Zarząd Dróg i Komunikacji
w Tarnowie

ZDiK.IE.4410.2.87.2021.AC
Tarnów, dnia 14.12.2021 r.

W odpowiedzi na pismo z dnia 15 listopada 2021 r., znak: I-42/04/18/12 Zarząd Dróg i Komunikacji w Tarnowie pozytywnie opiniuje przedstawioną koncepcję projektową czterech zjazdów indywidualnych oraz przebiegu projektowanej drogi ul. Błotnej. Ulica Błotna jest drogą publiczną nr 200694 K, klasy lokalnej - L, dlatego zgodnie z art. 15 ust. 1 Rozporządzenia Ministra Transportu i Gospodarki Morskiej w sprawie warunków technicznych, jakim powinny odpowiadać drogi publiczne i ich usytuowanie (Dz. U. 2016 poz. 124 z późn.zm.) szerokość pasów ruchu na drodze klasy L wynosi 2,75 m.

Załącznik do pisma
z dn. 14.12.2021r.
zmi. 2011.E.440.2.84.2021.AC

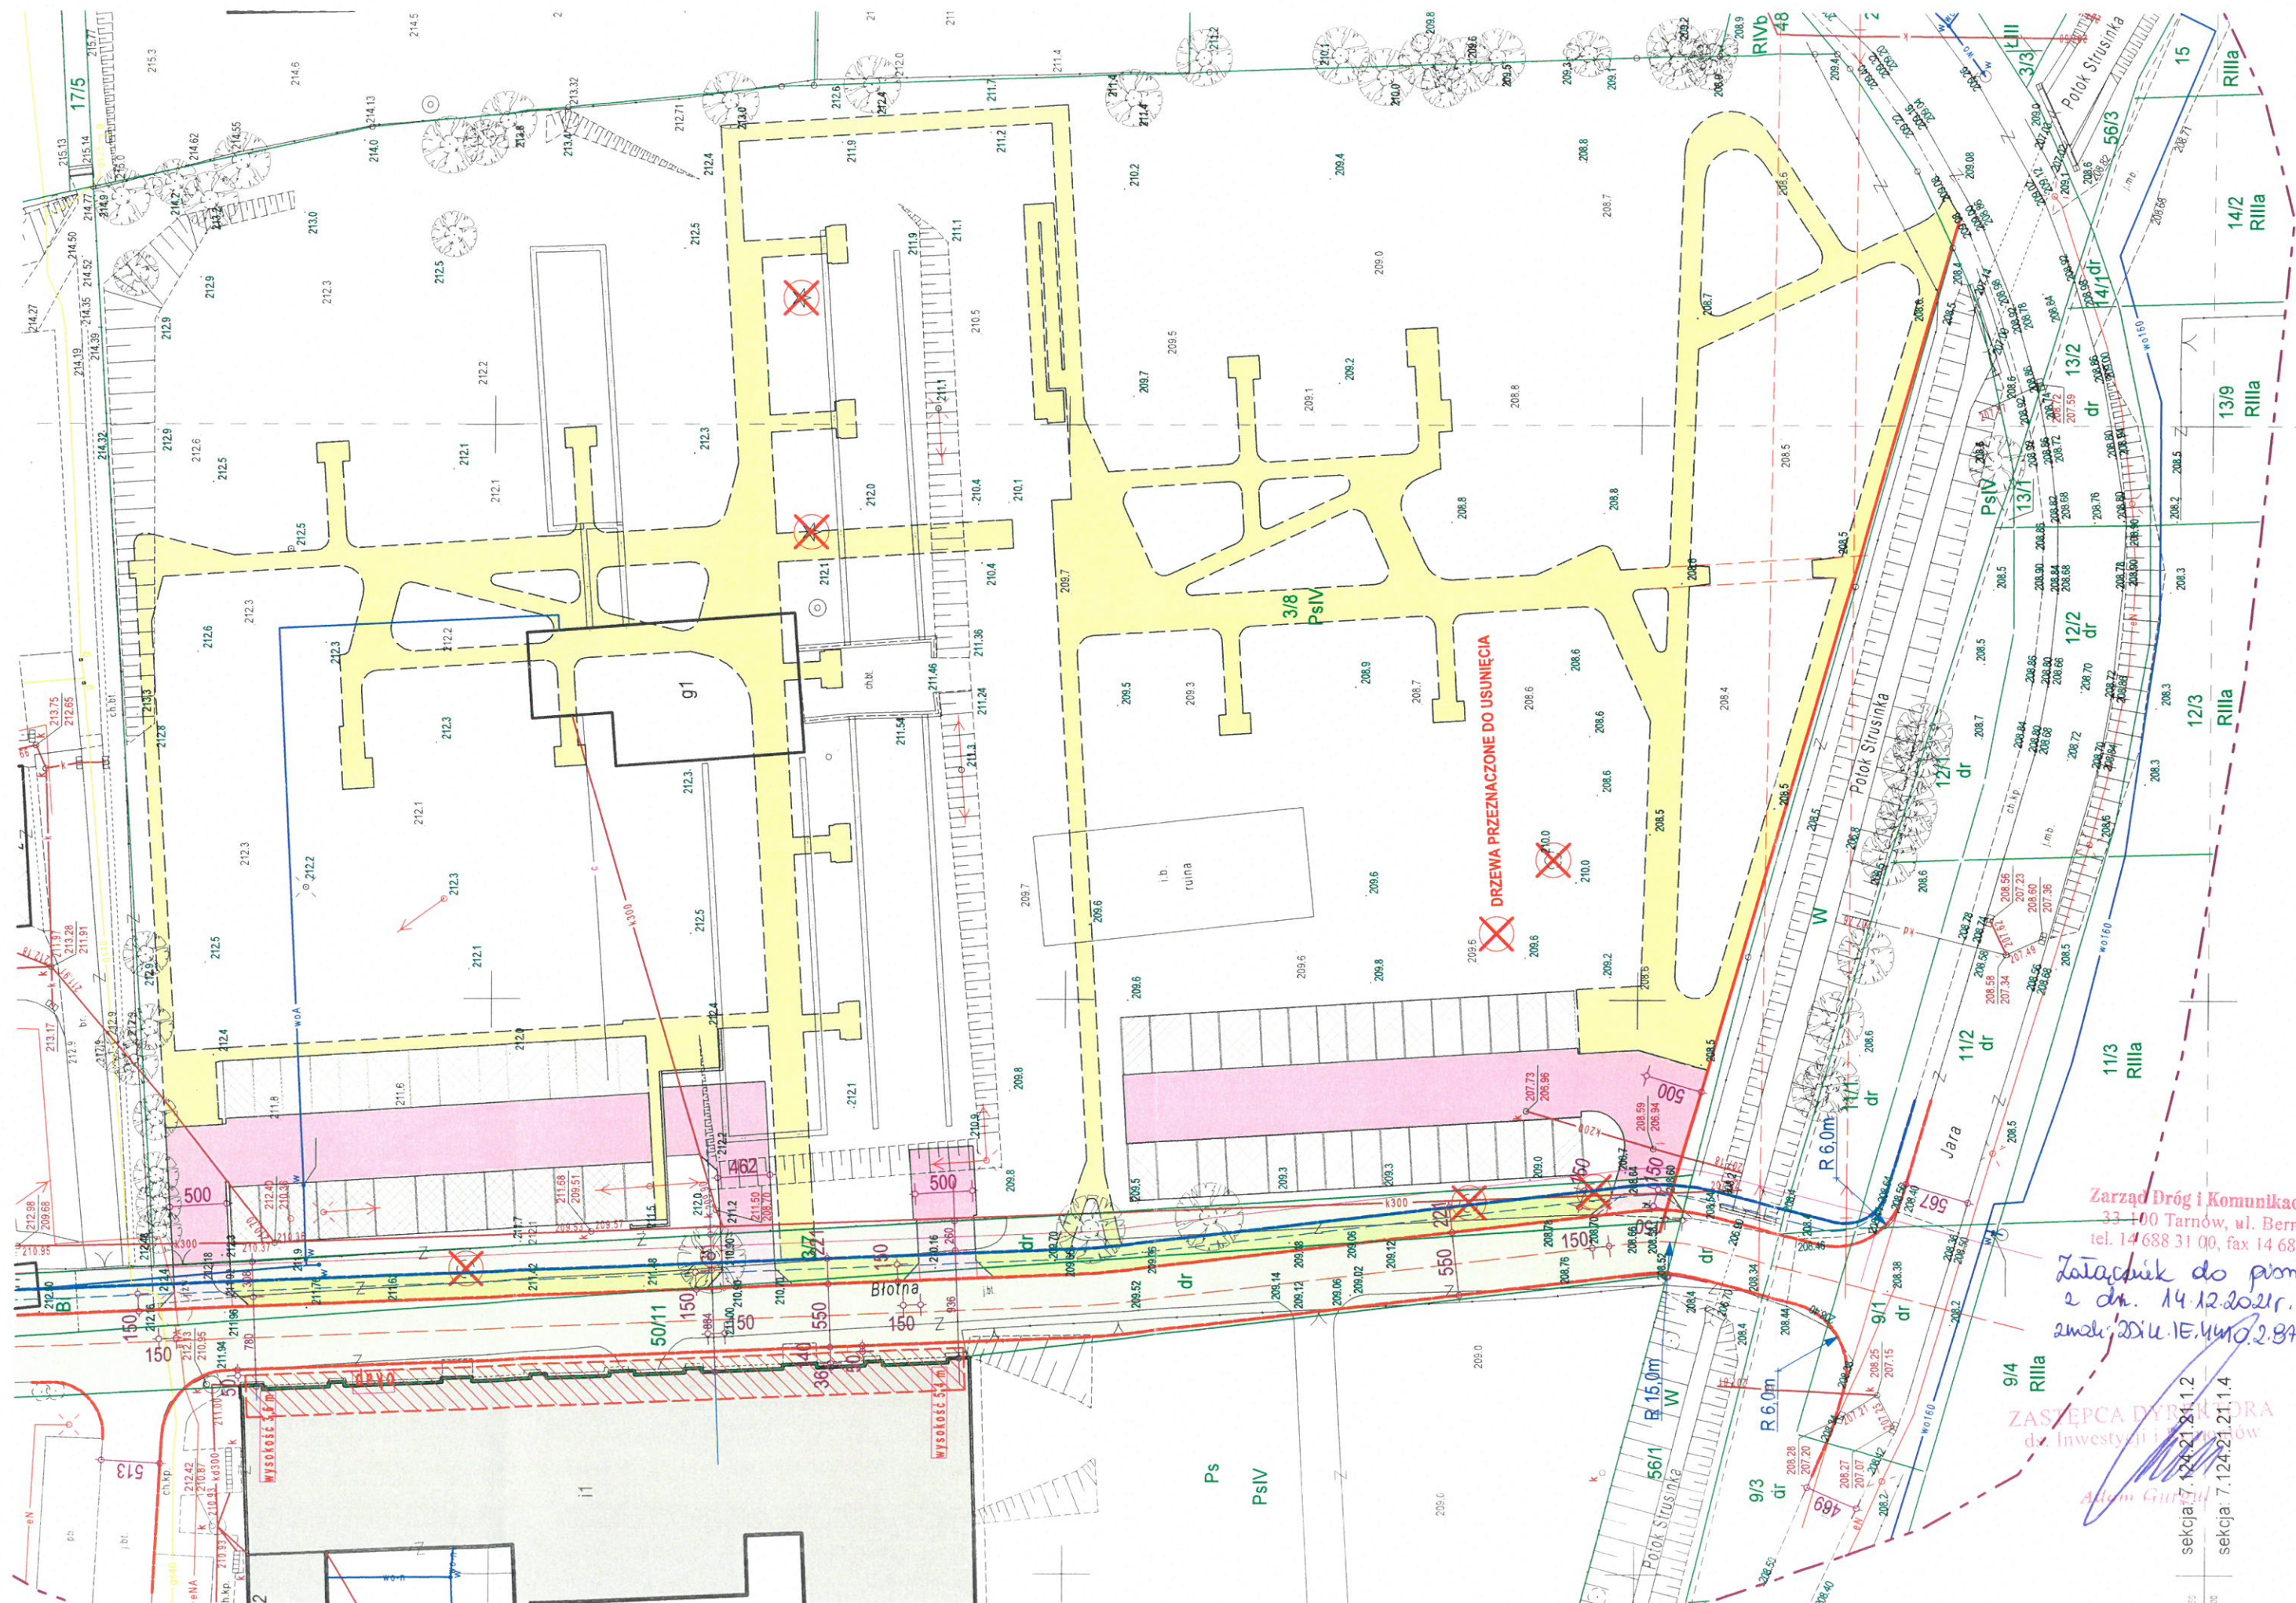
Warunki techniczne dla zjazdów indywidualnych określono w art. 79 Rozporządzenia Ministra Transportu i Gospodarki Morskiej w sprawie warunków technicznych, jakim powinny odpowiadać drogi publiczne i ich usytuowanie (Dz. U. 2016 poz. 124 z późn.zm.). Zjazd indywidualny powinien mieć:

- 1) szerokość całkowitą, mierzoną prostopadłe do osi zjazdu, nie mniejszą niż 4,50 m, w tym:
 - a) szerokość jezdni, bez uwzględnienia wyokrągłeń lub skosów, o których mowa w pkt 2 – nie mniejsza niż 3,00 m i nie większa niż szerokość jezdni na drodze, mierzoną prostopadłe do osi jezdni w miejscu jej przecięcia z osią zjazdu,

- b) szerokość obustronnych poboczy – 0,75 m każde;
 - 2) przecięcie krawędzi jezdni zjazdu i drogi wyokrąglone łukiem kołowym o promieniu nie mniejszym niż 3,00 m lub ścięte skosem o proporcji $n : m$, gdzie $n = m \geq 1,50$ m, wyłącznie dla projektowanych relacji skrajnych

- 3) pochylenie podłużne zjazdu dostosowane do ukształtowania elementów drogi, które ten zjazd przecina, jednak nie większe niż 5,0%;
 - 4) nawierzchnia:

- a) jezdni na terenie zabudowy – twarda ulepszona,
 - b) jezdni poza terenem zabudowy oraz poboczy – co najmniej gruntowa ulepszona.
- Projektowane zjazdy zabezpieczyć przed spływem wody z posesji na działkę drogową oraz odwrotnie.

Dla zmienionej geometrii pasa drogowego ul. Błotnej należy opracować i zatwierdzić projekt zmiany stałej organizacji ruchu zgodnie z obowiązującym rozporządzeniem w sprawie szczegółowych warunków zarządzania ruchem na drogach oraz wykonania nadzoru nad tym zarządzeniem (Dz. U. 2017, poz. 784).

Zarząd Dróg i Komunikacji w Tarnowie informuje, iż odprowadzenie wód opadowych z pasa drogowego ul. Błotnej po modernizacji jej ulicy, może być realizowane przez zlokalizowanie sieci kanalizacji deszczowej, służącej do odprowadzenia wód opadowo-roztopowych z pasa drogowego z wylotem do pobliskiego odbiornika, tj. potoku Strusinka.
